Bilag 10

Notat om henvendelser modtaget i høringsperioden

Sagsnummer
2019-0163393

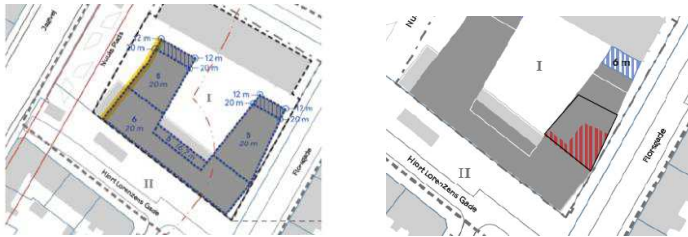
- Beboerne i Florsgade vil få skygge i aftentimerne. Beboeren i vores i Florsgade har til gårdsiden meget lidt sol, idet karreen kun har en lille gård. Nybyggeriet med den nuværende højde vil tage den sol, beboeren har om

eftermiddagen og aftenen (nr. 23, 49). Afstanden til boliger overfor er for kort og vil give indbliksgener (nr. 23). Byggeri er for højt og skygger for beboere i Florsgade. Er for massivt og dominerende mod Florsgade og har ikke tilbagetrækning fra Koppel som på forsiden. For tæt på, giver indblik (nr. 23, 27).

Ift. til gener for beboerne med skygger er det korrekt, at der kommer skyggeeffekter, som også beskrevet i lokalplanforslaget s. 16. 'Skyggediagrammerne viser, at der forår og efterår vil komme skygge på metroforpladsen i morgen- og eftermiddagstimerne. Fra sen eftermiddag er forholdene uændrede. Beboere i Hiort Lorenzens gade vil få skygge i de meget tidlige morgentimer, og om eftermiddagen vil der komme skygge på den lille plads ved Florsgade/Rantzausgade'.

3. Installationer på tag/højde

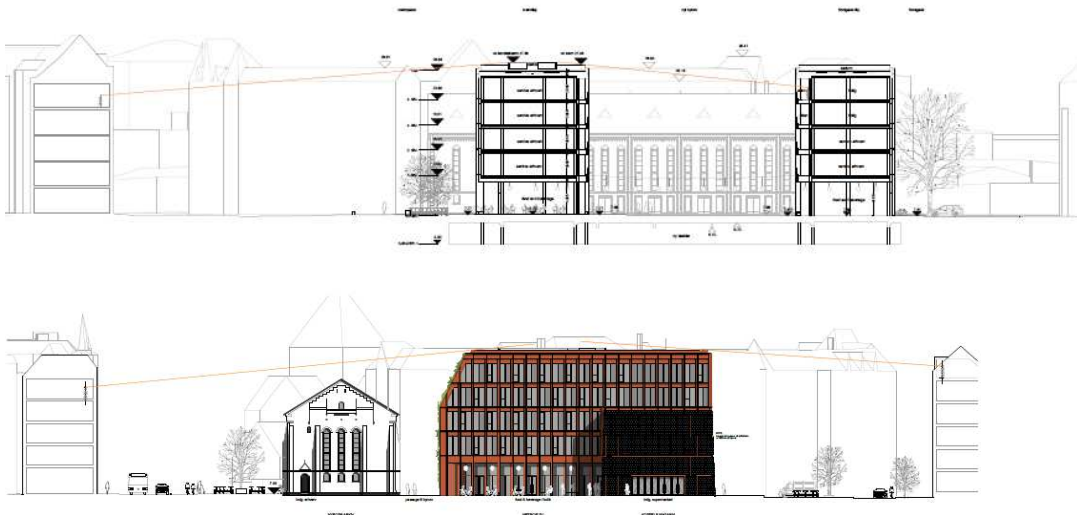
Bygherre (nr. 63) ønsker at samle teknik til køleanlæg på taget i et større felt mod metrostationspladsen. Bygherre har supplerende oplyst, at der ønskes en maksimal højde på 0,3 meter over sternkanten, inkl. afskærmning, på et område placeret 3 meter inde på taget målt fra facader. På nedenfor viste illustrationer ses, at anlægget ikke vil være synligt i forhold til omkringliggende bebyggelse.

- § 6, stk. 3. Bebyggelses højde
c) "...Bygningshøjden, fastsat ovenfor, kan overskrides med op til **0,3 m hvad angår nødvendig teknik på tag placeret i det på tegning 5b markerede felt, og 1 m hvad angår mindre, nødvendige afkast og indtag til ventilation og op til 3,5 m for hvad angår elevator- og trappetårne, når de er nødvendige for at kunne udnytte udendørs opholdsareal på tag...."**
- Lokalplantegninger tilrettes
Nr. 5b Bebyggelses omfang og placering
-Der angives et felt, hvor højden kan overskrides med 30 cm.
- Redegørelsen
-Konsekvensrettes bla. på illustrationsplan.

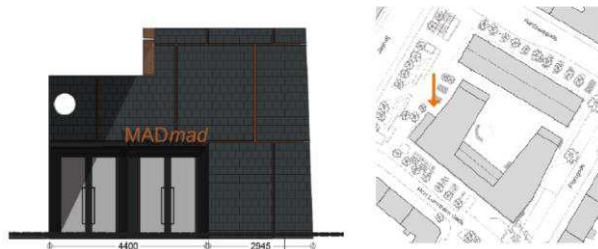
Bygherre (nr. 63) ønsker større åbenhed i stueetagens facade mod byrum (facade h på lokalplantegning 6a) i modulets fulde bredde i 1-2 etage (dobbelthøj) på i alt 13,5 m, hver etage for sig.

Bygherre ønsker også, at min. bredde ændres for sideindgang til supermarked fra 4 m til 4,5 m så det går op med modulmålet på 2x2,25 m.

De i lokalplanforslaget muliggjorte vinduesbredder er vist til venstre.

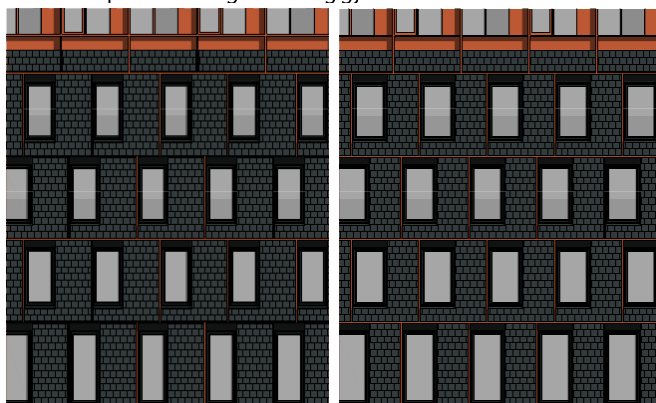
Bygherre (nr. 63) ønsker at bredde på vindueshuller på bygningen langsider (facade f og h) forøges af hensyn til dagslys i boliger, da beregning (med 10%-reglen) viser, at der er behov herfor. Bredden på murhuller ønskes forøget med 16 cm (se illustration nedenfor til højre). Alternativt ønskes bredden forøget yderligere til 21 cm. Bygherre ønsker, at der i lokalplanen gives mulighed for, at der kan arbejdes med begge bredder.

2. Tagterrasse

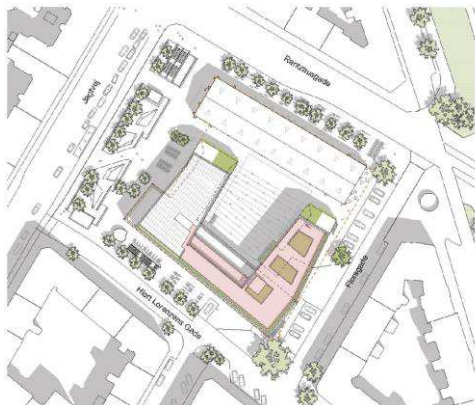
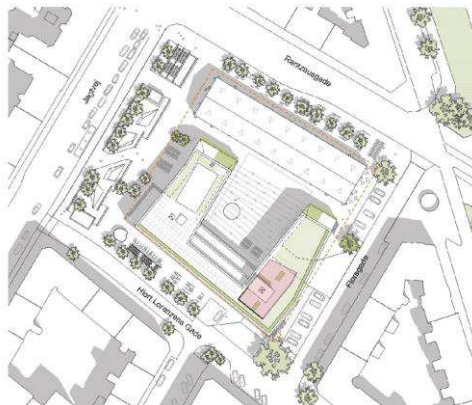
Bygherre (nr. 63) ønsker, at tagterrassen reduceres i størrelse herunder, at omfanget af plantebede på tagterrasser kun angives procentuelt i stedet både procentuelt og i kvadratmeter, så omfanget modsvarer tagterrassen aktuelle størrelse. Bygherre foreslår en andel af plantebede på 15% og samtidig, at vænet trækkes tre meter tilbage af hensyn til naboer og støj. Bygherre har efterfølgende fremsendt en støjrapport, der dokumenterer, at støjvænet kan trækkes tilbage og reduceres i højden til 1,2 m.

Forvaltningen er enig i, at tagterrassen kan reduceres i størrelse som følge af byggherres mulighed for opkøb af en del af en del af metrostationspladsen

og et mindre areal langs Rantzausgade og enig i, at plantekasser på tag kan beskrives procentuelt (fsv. plantekasser inden for tagterrassens udstrækning). En reduktion af tagterrassen vil også reducere evt. gener fra tagterrassen jf. pkt. 2.2.3 'Opholdsareal på tag'. Følgende ændringer foreslås:

- § 7 stk. 4. Tæge
e) ".... Støjskærme, jf. § 9, stk. 4 og tegning 8, skal have en højde på 1,5-1,2 m og skal være gennemsigtige, med klart glas. Supplerende værn og støjskærme til sternkanten skal være placeret min. 1 m 3 m fra facaden mod Florsgade og Hiort Lorenzens Gade, og 0,3 m mod øvrige facader."

- § 8, stk. 7. Beplantning
"....Der skal på tagterrasse/taghave udover de i § 7, stk. 4 g nævnte plantekasser etableres minimum 120 m² beplantning i form af plantebede, svarende til minimum 13%-15 % af opholdsarealets samlede omfang. Mindst fire af plantebedene skal være mere end 18 m²."

- Lokalplantegninger
Nr. 6b Ydre fremtræden (nybyggeri)
-Felt for udstrækning af tagterrasse er justeret.
Nr. 8 Støjskærme.
-Støjskærme er flyttet
- Redegørelsen
Situationsplan justeres og tekst om udvidelse af matrikel opdateres.

Tagterrassens placering er markeret med rød farve på bebyggelsesplanen nedenfor. Som det ses, er arealet af tagterrassen reduceret væsentligt.
